Compte-rendu réunion de chantier

COUSTOU

Rénovation complète d'un 2 pièces sous combles
6, rue Coustou
75018 Paris (FR)
Report number: 2016-06-10
Date: March 21, 2017 09:35

✗ Parquet [10.4]

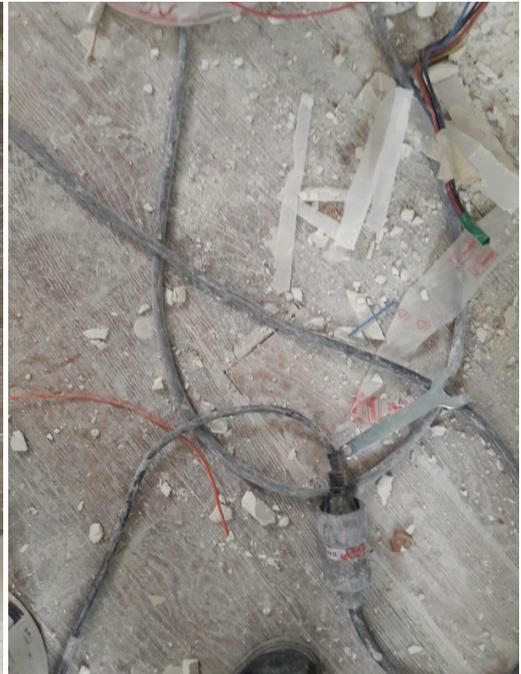
Mctb, merci de veiller à ne pas trop abîmer le parquet, malgré des travaux.
>> à noter qu'aucune protection n'a été posées depuis le début du chantier.

Barre de seuil à reprendre dans l'encadrement de la porte de la cuisine.

Seuil Suisse a réaliser avec une lame de parquet au sol de la salle de bain

Le ponçage final du parquet de rat permet de récupérer le niveau des lames poser en remplacement

Marche WC : réaliser avec des lames de parquet. Le nez de marche devra être reproduit à l'identique de l'origine

X Plan vasque salle de bain [10.13]

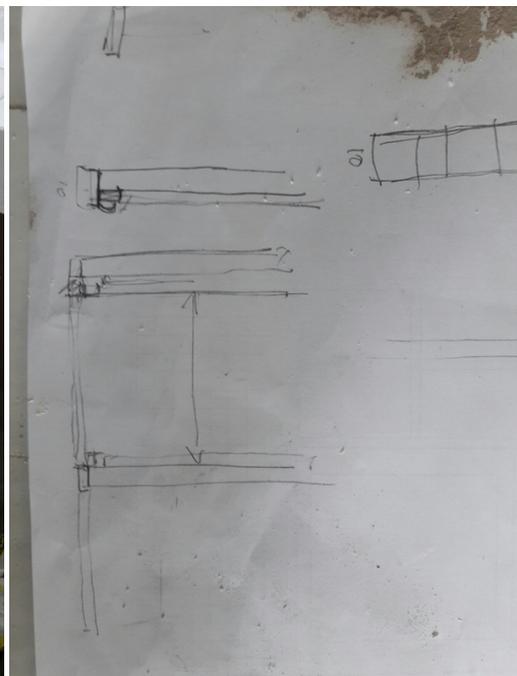
De manière générale, le plan vasque doit être repris pour s'adapter aux dimensions d'insertion du lave-linge.
>> Reprendre le jambage gauche en le creusant sur 5 cm d'épaisseur, gérer la reprise des carrelages à l'intérieur du plan.

Joachim doit réaliser un essai en creusant le jambage pour étudier l'optimisation de mise en œuvre .

Emilie Bouaziz recommande néanmoins de déposer entièrement le plan, pour rattraper toutes les erreurs de mesures, et reconstruire intégralement le plan en veillant aux dimensions finies indiquées depuis le début sur les sur le plan coté du projet.

Aucun surcoût ne saurait être accepté compte tenu des erreurs de réalisation initiale, imputable à MCTB.

x WC [10.14]

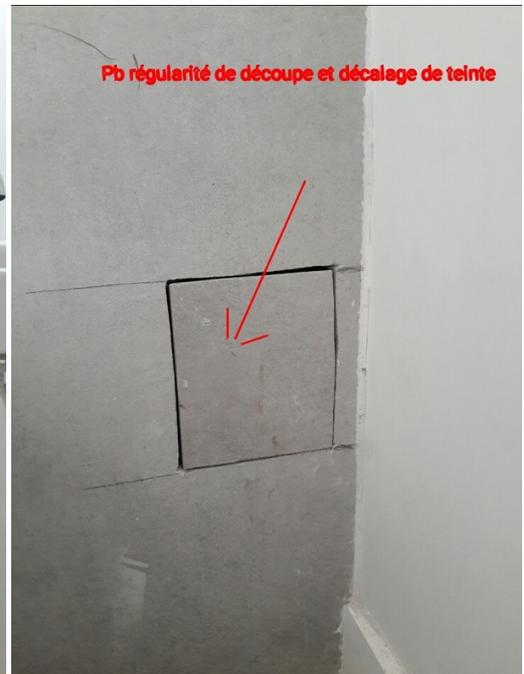
Emilie Bouaziz sélectionne un nouveau morceau de carrelage grès cérame afin d'harmoniser la teinte avec la dalle de fond du bâti

>> MCTB: découpe intérieure du percement à lisser proprement avec de la pâte à marbre ou autre joint esthétiquement en accord avec le carrelage.
Nouvelle trappe à faire à partir du carrelage sélectionnés par Emilie Bouaziz.

Veiller à la hauteur de la cuvette WC, pour la positionner à 42- Découpe de la trappe de visite non recevable en l'état 43 cm de haut en comptant l'épaisseur de l'abattant

Bras de raccordement du siphon chrome et à fournir par le client. (Idem syphon sdb)>>MCTB: siphon ? redresser : n'est pas perpendiculaire au lave-mains. A voir avec le plombier.
